黄石二中滨江学校规划及建筑设计方案调整批前公示

调整的原因及内容：

一、规划总平面图

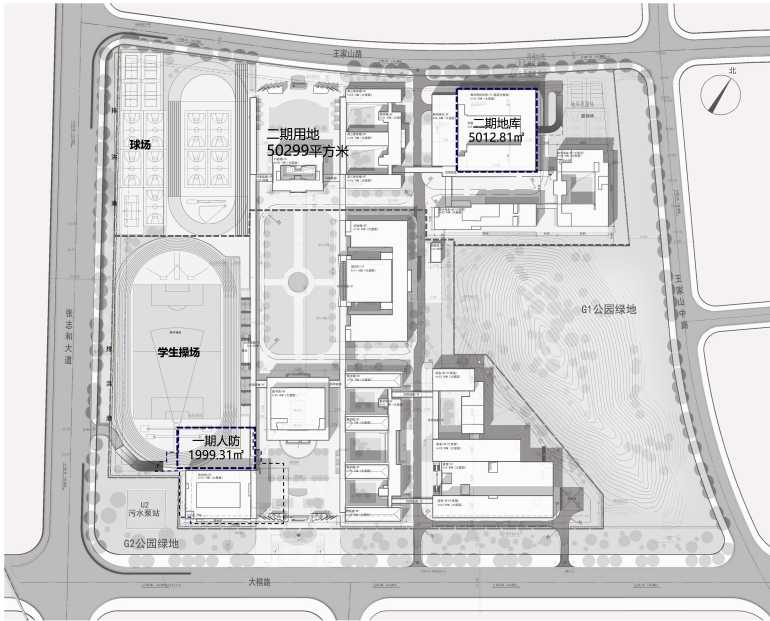
2. 因政策变化，一期部分人防工程建筑面积不足，拟在行政楼西北侧（原初中部广场），设置地下室，补足人防工程配置要求，地下室建筑面积 1820 平方米，机动车停车位 48 个。

三、风雨连廊

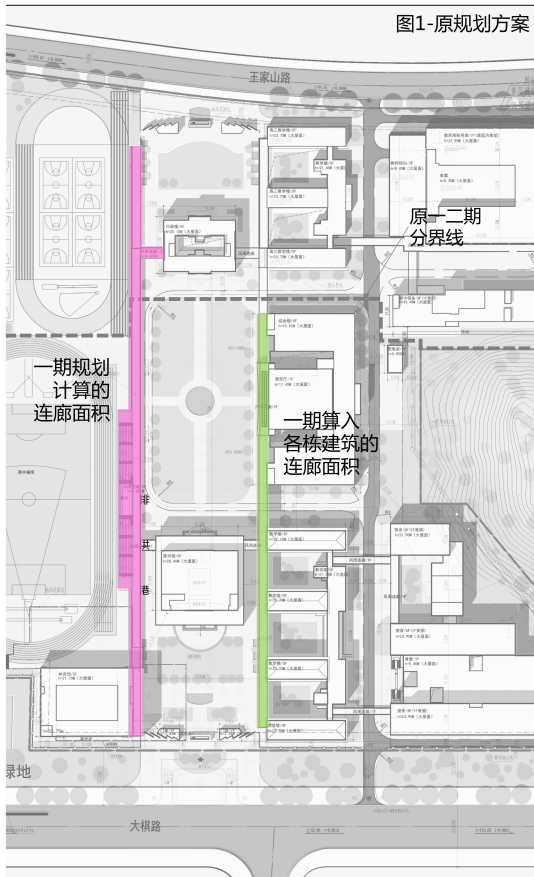
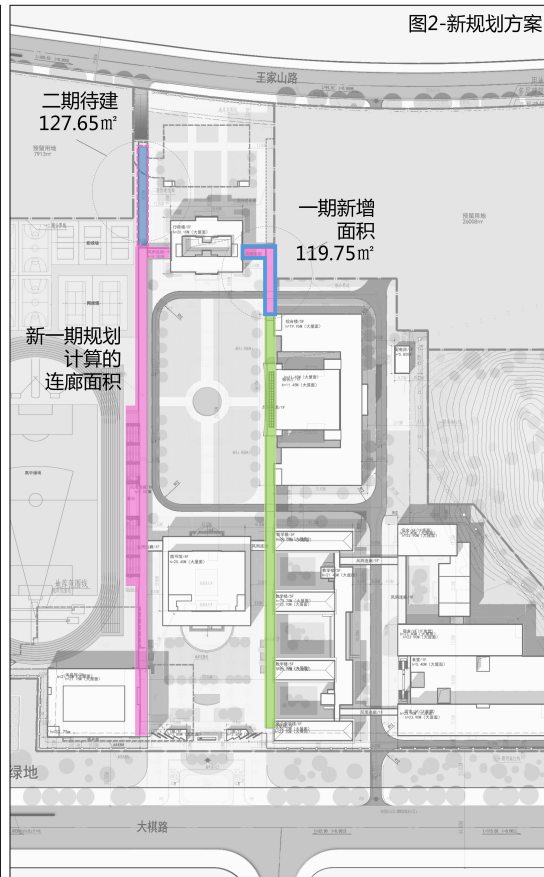
风雨连廊形态调整如下：

两条风雨连廊建设到行政楼两侧结束

原方案中综合楼至行政楼段连廊调整至一期实施，面积119.75m²；原行政楼至天文台段调整至二期实施，面积127.65 m²。

1、行政楼调整

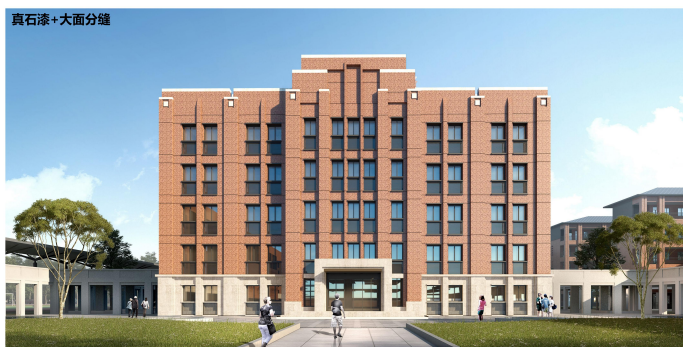
(1) 立面效果按建筑平面图变更，a. 建筑门头造型调矮并降低，露出二层窗户；b. 根据比例关系，一层白色装饰整体调矮与门头相协调；c. 统一了顶部各柱头形式（新增白色装饰）。

(2) 因为消除安全隐患的原因，外墙材料由墙贴红砖面变更为真石漆+大面分缝，但色彩不变。
